改善箇所説明図

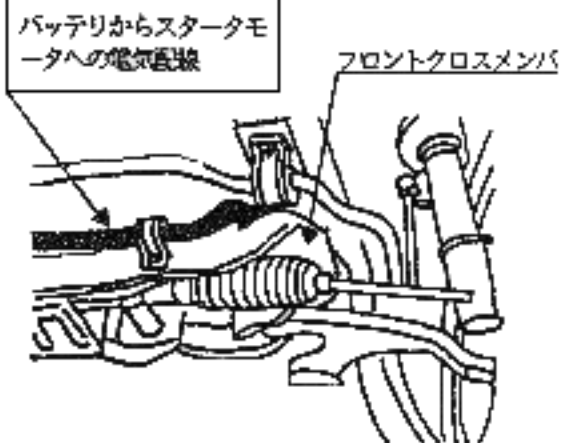
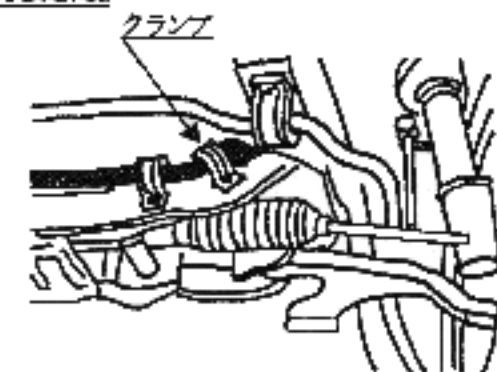
対策前

対策後

対策内容

当該電気配線をクランプで固定する。なお、当該電気配線の被覆に損傷があるものは交換する。
